CONCOURS D'ARCHITECTURE
A DEUX DEGRES
RELAIS AUTOROUTIER - BAVOIS

ETAT DE VAUD
RAPPORT DU JURY
REGLEMENT-PROGRAMME 1ER TOUR
QUESTIONS-REponses 1ER TOUR
QUESTIONS-REponses 2EME TOUR
MAY 1996

Projet n° 34 - Plaine vue**Dominique DERIAZ, Blaise JUNOD et François MICHAUD, Lausanne****Daniel GLARDON, ingénieur civil, Lausanne**

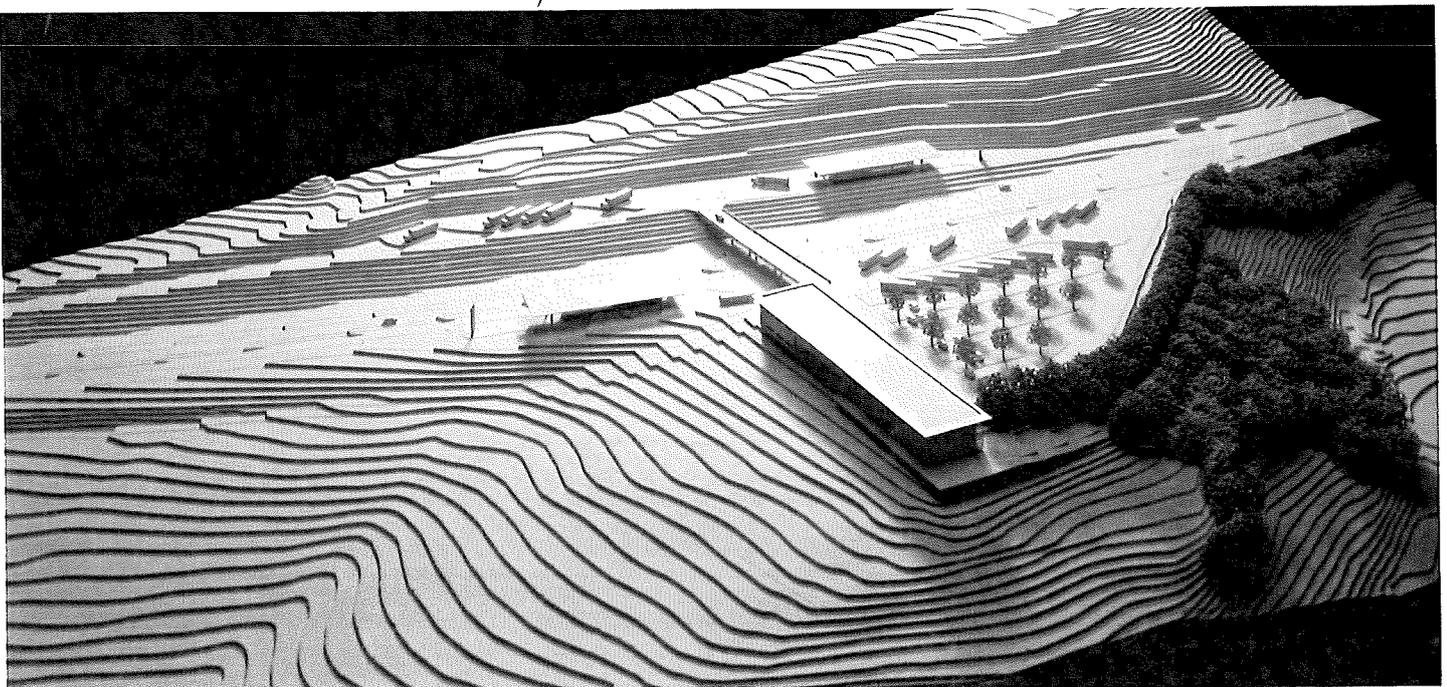
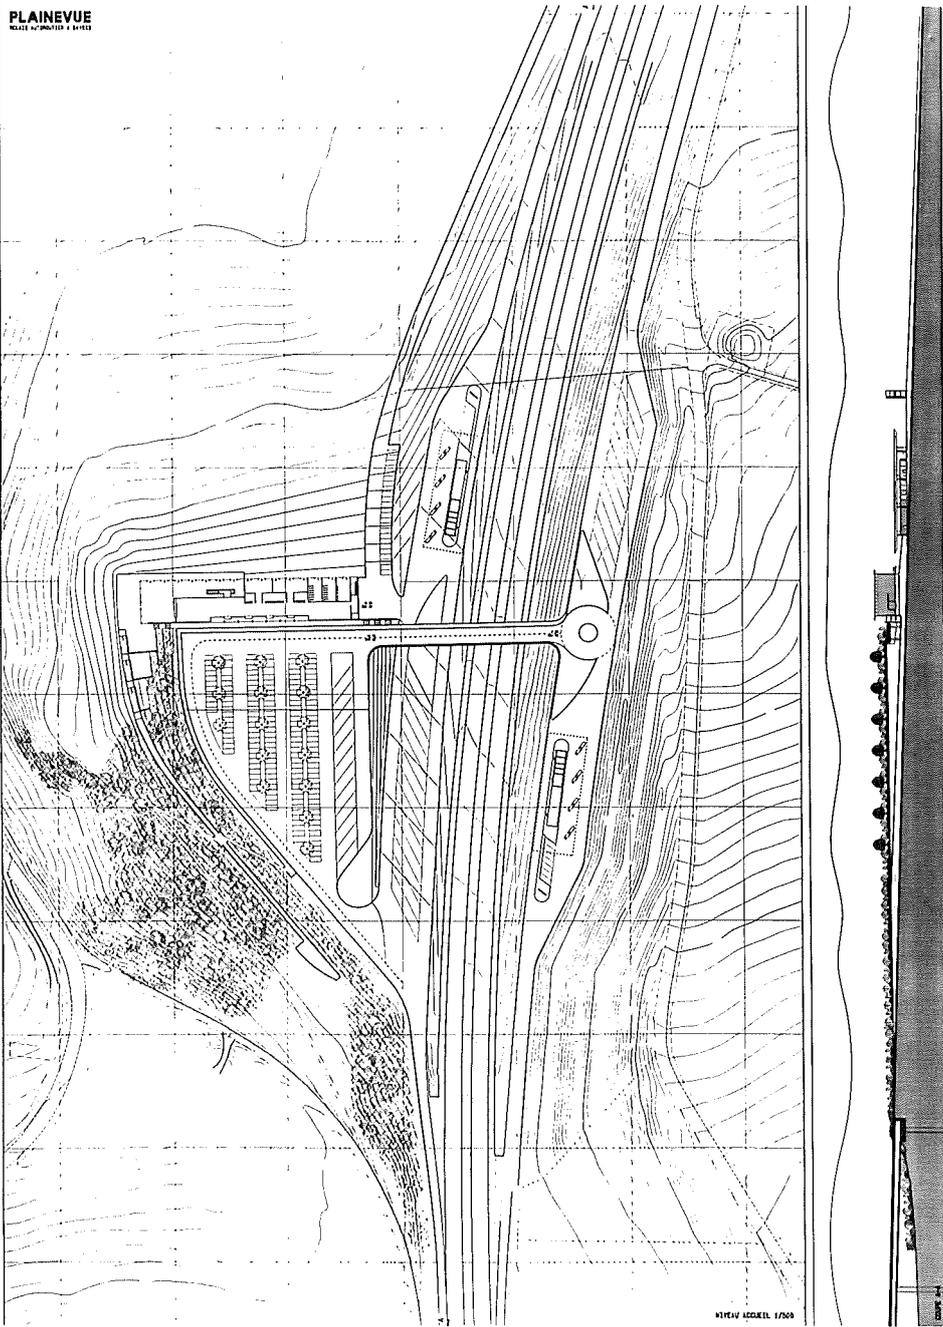
Dans son ensemble, le projet apporte une réponse appropriée et fonctionnelle au programme proposé. L'implantation générale s'impose de manière trop rigoureuse et se distingue par une zone dénivelée sur l'aire Jura organisant l'accès, le stationnement des véhicules lourds, puis sur la plate-forme, les cars et les véhicules légers.

L'organisation générale des circulations est bonne et permet clairement d'organiser le transit Nord-Sud et le franchissement Est-Ouest par la passerelle de liaison. L'essentiel des remarques du 1er degré, en particulier du giratoire Alpes et l'organisation des stations-service, ont été prises en compte dans le développement du projet.

Le fonctionnement du restoroute a été amélioré; seuls quelques remarques d'exploitation et de gestion persistent, en particulier l'emplacement satellisé de l'espace-bar et du take-away qui nécessitent une gestion et un ravitaillement indépendant.

2ème prix - Projet n°62 - Kilomètre 81**Jacqueline PITTET et Blaise TARDIN, Lausanne****BOSS Ingénieurs civils, Renens**

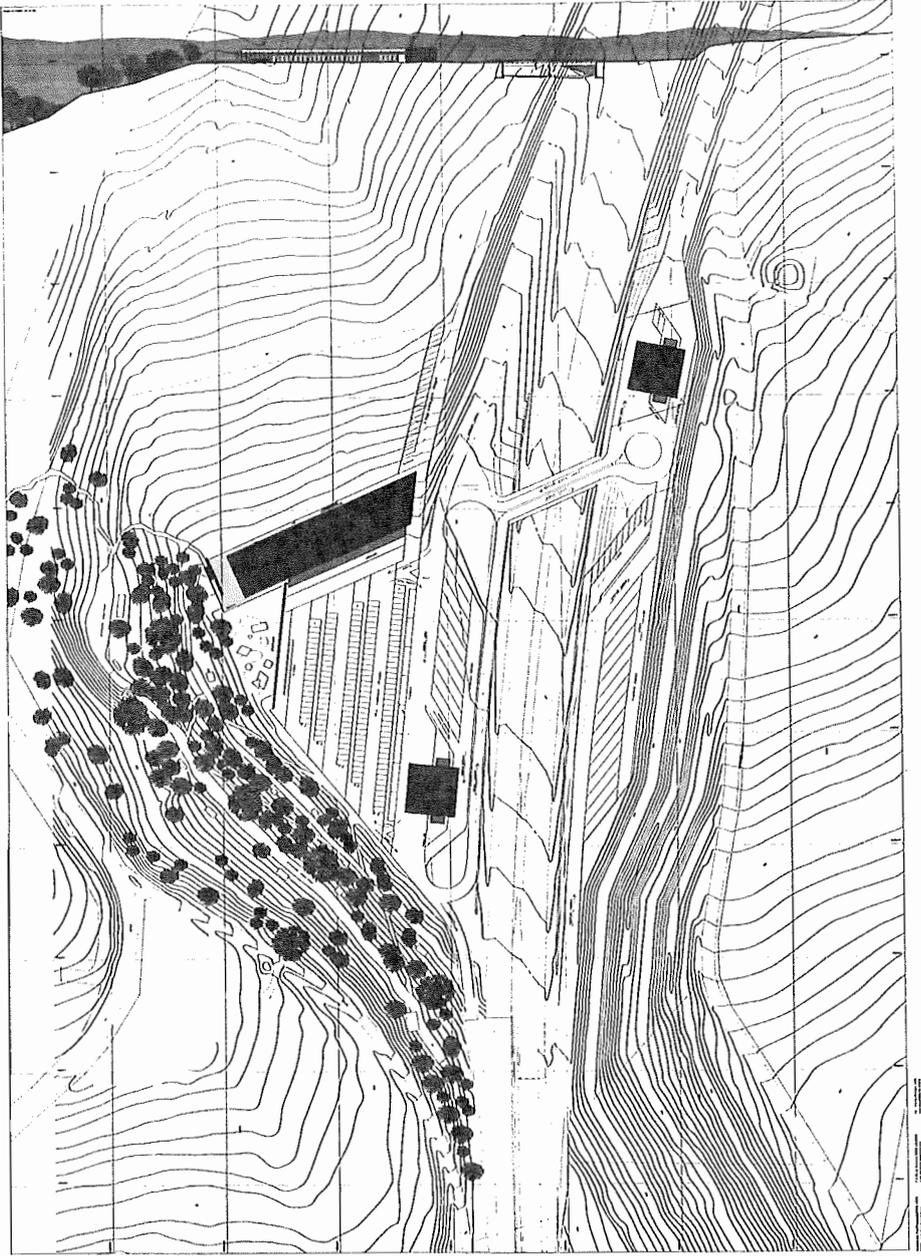
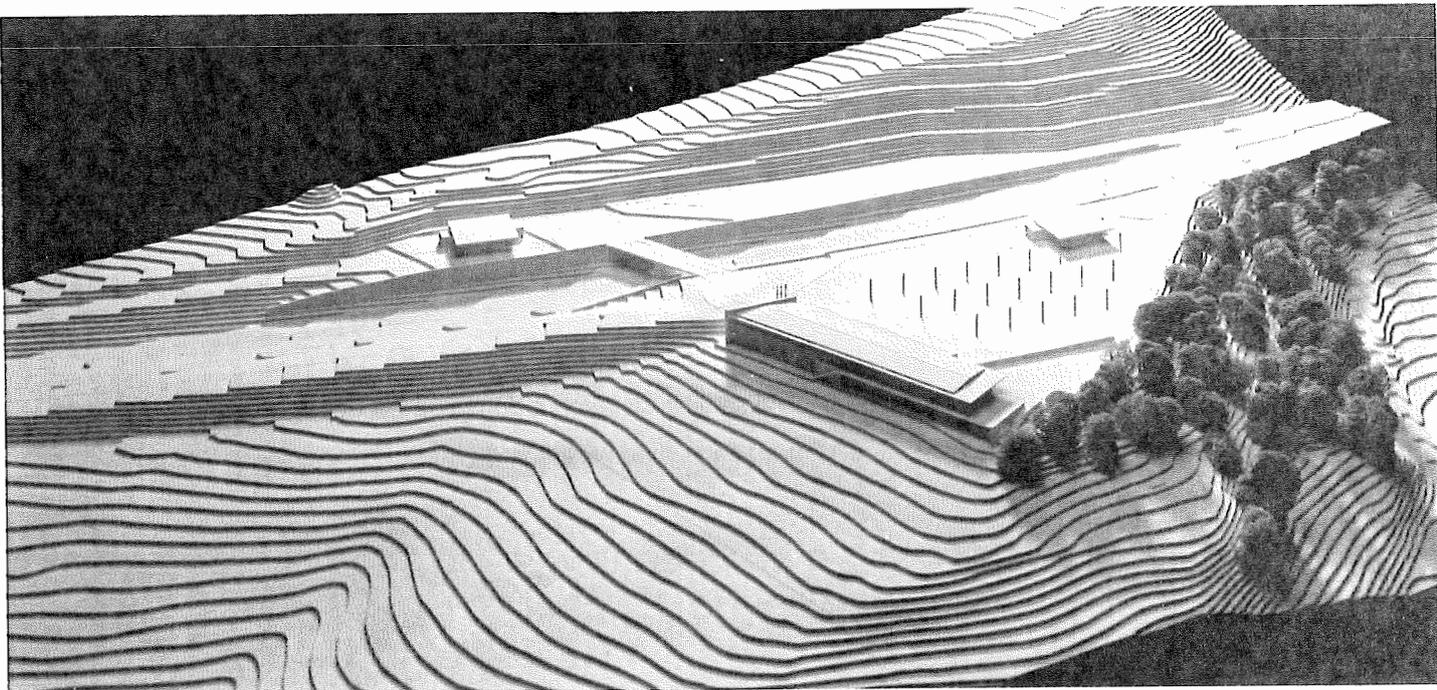
Installé en limite Nord de la plate-forme de l'aire Jura, ce projet oriente le restaurant vers la Plaine et borne les extrémités du site en disposant les stations-service en bout de course.

D'architecture très détaillée, le projet conclut positivement le rapport à la bordure du plateau en offrant dans sa face orientée au Nord une résolution sensible d'espaces bénéficiant de visions agréables et d'ensoleillement. A l'opposé, la face proche de l'autoroute s'arrête abruptement contre la route d'accès à l'aire de stationnement Jura.

L'ensemble du système de circulation est d'une grande clarté et présente une évolution favorable depuis le 1er tour. L'organisation des circulations et la gestion du trafic est très bonne, présentant un bon niveau de sécurité : en particulier, les têtes de passerelle sont bien traitées. Les circulations piétonnes sont bien résolues. Quelques points de détails peuvent facilement être améliorés. Le restaurant reste masqué par la station Jura depuis la direction Lausanne. Les stations-service en général restent quelque peu satellisées.

L'économie générale du projet tant pour le génie civil que le restaurant se situe dans la moyenne inférieure des divers projets. Le volume SIA de 12'267 m³ est inférieur à la moyenne.

Alliant bonne fonctionnalité routière et hôtelière, ce projet ne soulève, à l'issue du deuxième degré, que peu d'aspects critiques, si ce n'est l'évocation conventionnelle d'un restaurant dont l'image répandue reste trop familière.

3ème prix - Projet n°22 - Trait d'union**Fonso BOSCHETTI - Lausanne****GIACOMINI et JOLLIET, ingénieurs civils, Lutry**

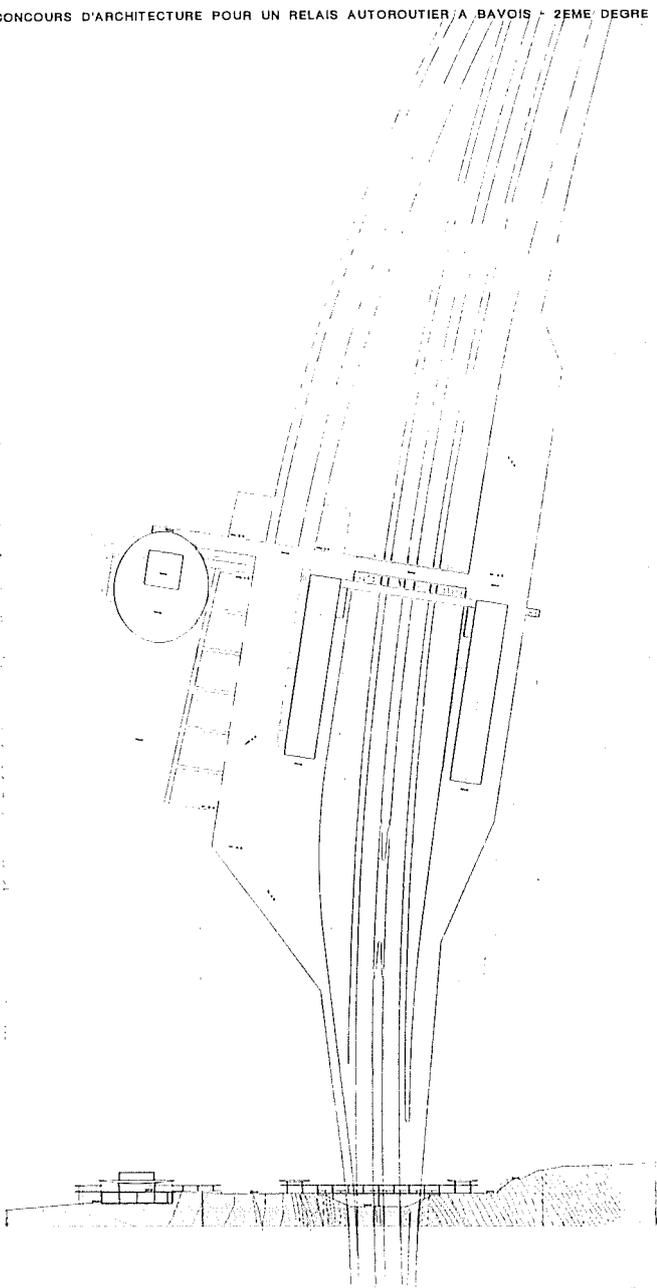
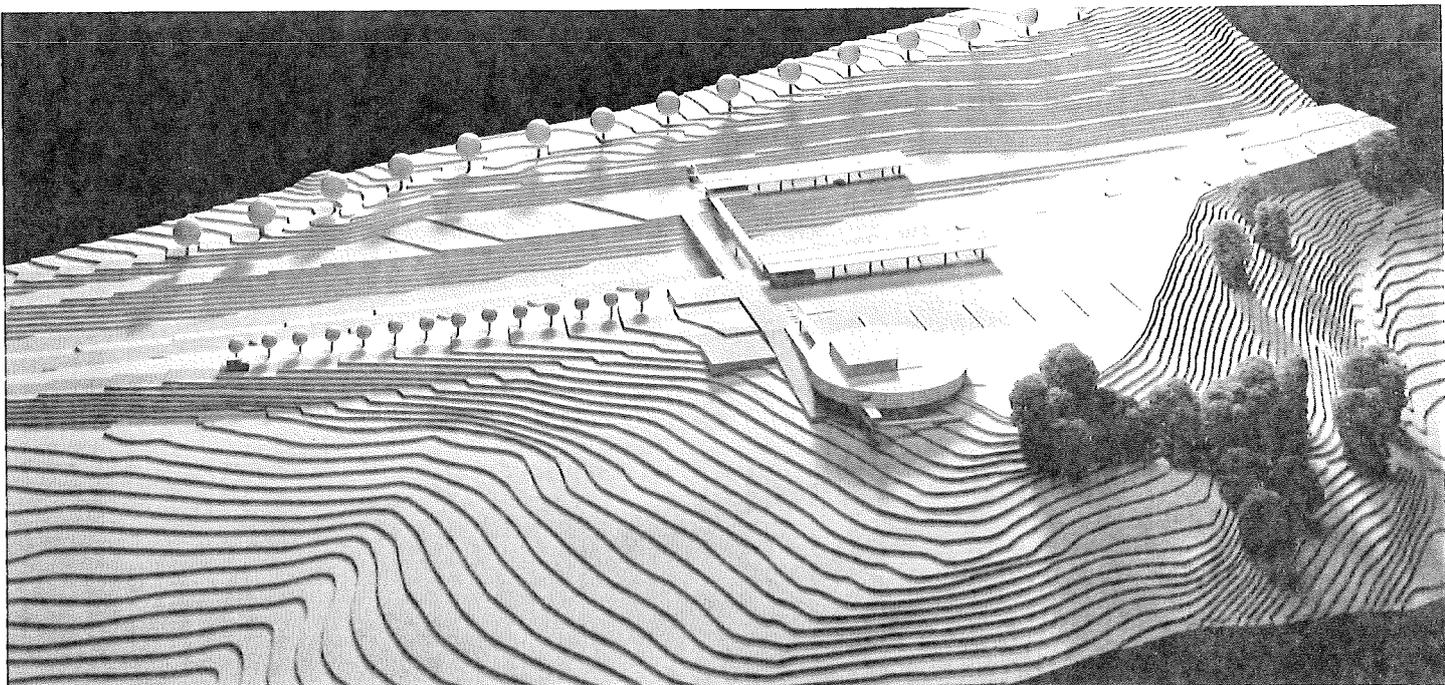
Un double dispositif transversal au site porte en parallèle le transit routier et les déplacements piétonniers en fixant, d'une part, la position des stations-service et, d'autre part, à son extrémité, le restoroute implanté en rupture de pente.

La forme allongée et étroite des stations-service entraîne toujours des problèmes de gestion et de surveillance des usagers.

La forme ovoïde choisie pour le restoroute offre une compacité performante au traitement du thème : la fonctionnalité attendue est bonne particulièrement dans le rapport à niveau de l'accès, des commerces et du free-flow formant un ensemble évident. Le restaurant accompagne la forme générale permet une diversité d'usagers liés soit à la vue vers la Plaine et le Jura, soit à un espace ensoleillé vers le Sud, prolongé en terrasse sur une zone de détente-jeux. La superposition restaurant-cuisine reste bien résolue.

L'économie générale du projet est bonne dans la part génie civil et bâtiments.

Le volume SIA bâti de 14'753 m³ se situe dans la moyenne inférieure des projets.

De cette forme singulière associée à un dispositif clairement composé se dégage une identité forte, facilement repérable des usagers et portant dans l'interprétation du thème la convivialité attendue d'un espace public et collectif.

1er achat - Projet n° 61 - Texaco**Patrick MESTELAN et Bernard GACHET - Lausanne****MATTER Ingénieurs SA, Lausanne**

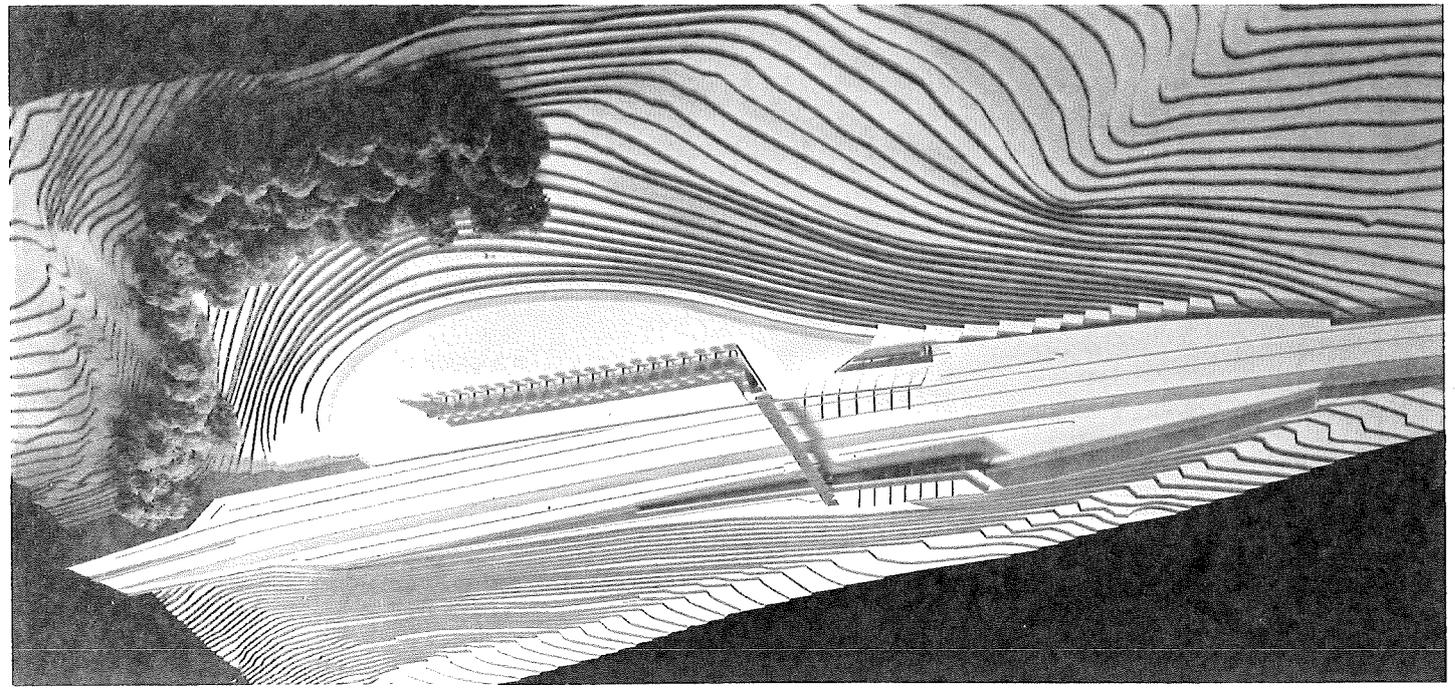
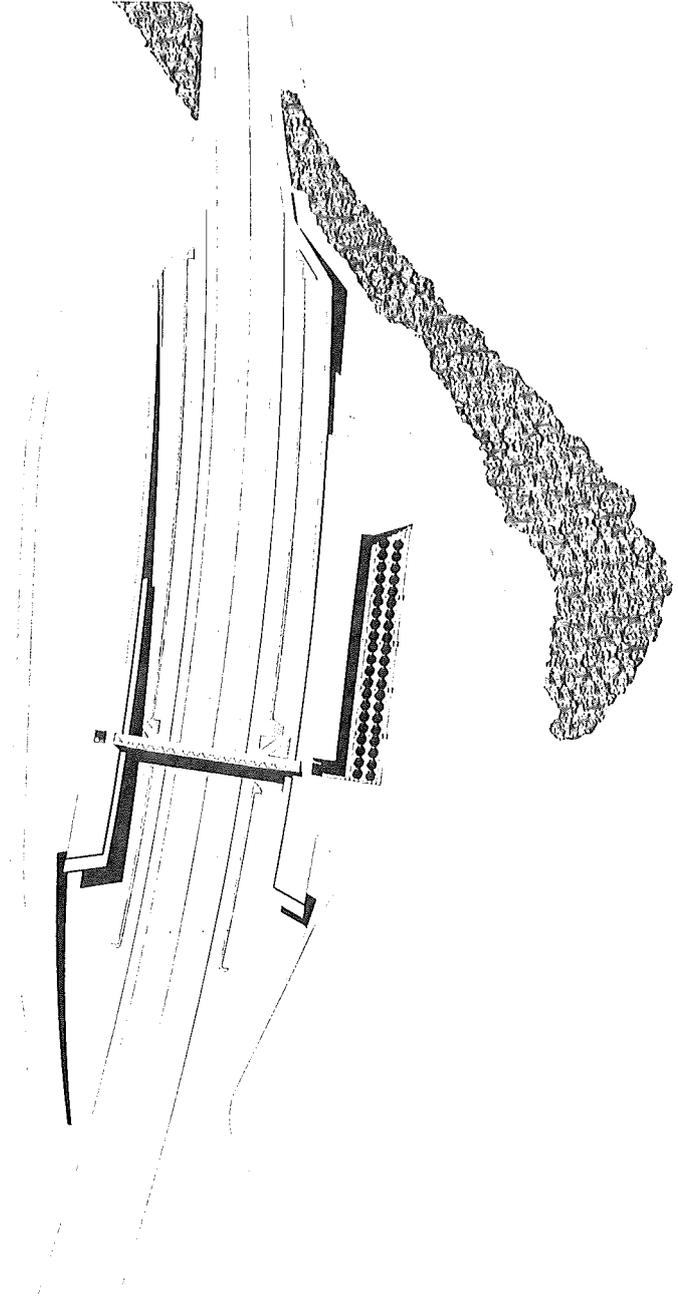
Ce projet de grande qualité architecturale révèle la personnalité topographique du lieu : à la fois par l'affirmation du passage en tranchée volontairement accentuée, d'autre part en laissant ce lieu inscrit dans son environnement naturel.

Le contraste reste saisissant par le jeu des oppositions : dynamique routière / sérénité de la plaine, affirmation du ruban routier / discrétion d'implantation du relais, fatigue du voyageur / repos dans l'ambiance monastique du restoroute.

L'exigence du concept de base implique un développement longitudinal du stationnement. La passerelle piétonne comme unique forme de transit entre les aires induit également des déplacements conséquents et dans un environnement purement routier pour les usagers piétons dont la sécurité reste confrontée à la vitesse de déplacement des véhicules dans la linéarité de l'autoroute.

La symétrie de la composition place de manière équivalente les stations-service au Nord, déterminant pour l'aire Alpes après prise d'essence, une impossibilité de retour vers le restaurant. Par contre, l'entrée par le Sud reste peu perceptible.

Le développement du projet au 2ème degré a montré des améliorations de modération de vitesse; cependant, le type de parti ne peut à satisfaction remplir les conditions essentielles de sécurité, de modération de trafic et de confort de déplacement des usagers piétons.

La fonctionnalité du restoroute est bonne n'évoquant que peu de remarques. Les déplacements restent dépendants de la composition générale.
